Sak nr 10/2024

VASSMÅLER PÅ RENSENN, NESTISVATN OG MOSVATN

Fjellstyret er høyringspart ang grunn disponeringssak, jfr Fjellova § 12.

Nestisvatn

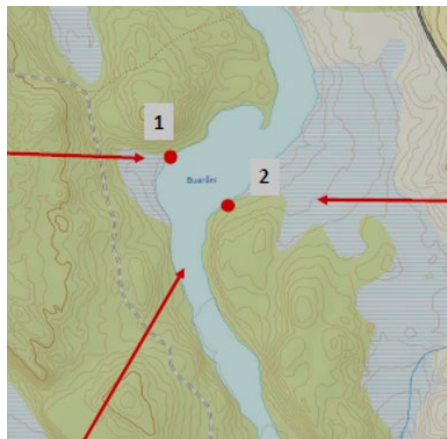
Ang brakett der sensor monteres (på botn), vil dette kunne vere eit delvis hinder for fiske. Det er difor viktig med riktig plassering s ulempene vert redusert mest mogleg.

Nestisvatn: punkt 2

1. Prioriterte alternativ: Nestisvatn – pkt 2, Mosvatn – pkt 1, Rensenn – pkt 1
2. Fjelloppsynet kontaktes ved oppsetjing, der faktiske forhold ved oppsetjing kan påverkas på staden.
3. Dersom seinare erfaringar syner problematiske forhold, ber ein Statskog innarbeide i avtala moglegheit for tilpassingar i ettertid.

Mosvatn

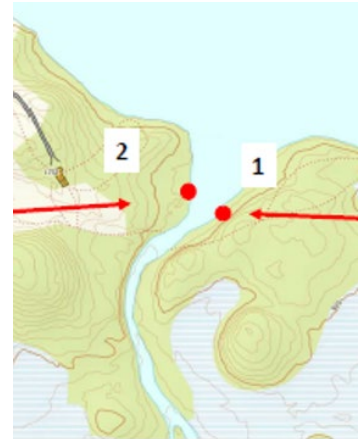
Mosvatn: punkt 1
